PLAN LOCAL D'URBANISME DE SAINT-BON TARENTAISE

MÉMOIRE EN REPONSE DE L'AVIS DE L'AUTORITÉ ENVIRONNEMENTALE

PROJET DE MODIFICATION N°4

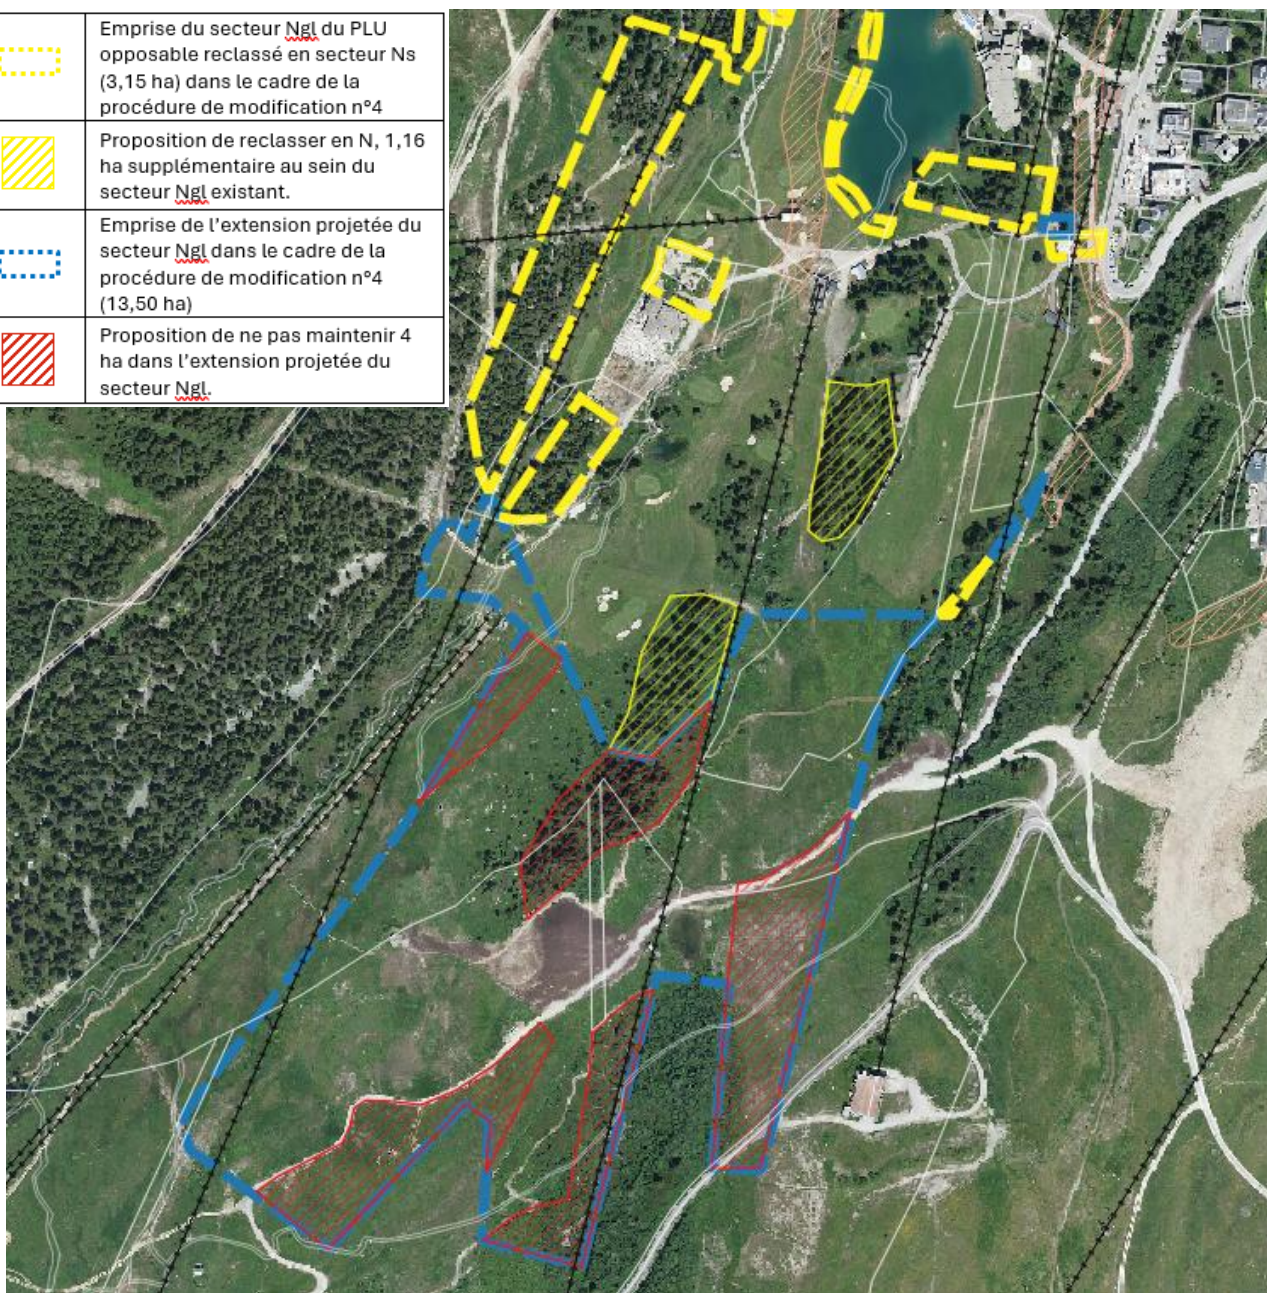
L'Autorité environnementale recommande de limiter l'emprise du nouveau secteur Ngl au strict besoin du projet d'extension du golf dont les caractéristiques sont connues (4,5 ha d'emprise au total) en vue de limiter la consommation foncière en espace naturel et agricole générée par la modification n°4 du PLU.

La recommandation de la MRAE paraît tout à fait pertinente. Ainsi, il pourrait être proposé :

- De retirer de l'extension environ 4 ha ne correspondant ni aux futurs parcours golfs projetés, ni aux futurs réseaux liés. Ces terrains seraient donc maintenus en As ou Ns comme actuellement
- De retirer complémentirement 1,16 ha de l'emprise du secteur Ngl existant. Ce foncier serait quant à lui reclassé en N (espaces boisés)

Emprise du secteur Ngl du PLU opposable reclassé en secteur Ns (3,15 ha) dans le cadre de la procédure de modification n°4
	Proposition de reclasser en N, 1,16 ha supplémentaire au sein du secteur Ngl existant.
	Emprise de l'extension projetée du secteur Ngl dans le cadre de la procédure de modification n°4 (13,50 ha)
	Proposition de ne pas maintenir 4 ha dans l'extension projetée du secteur Ngl.
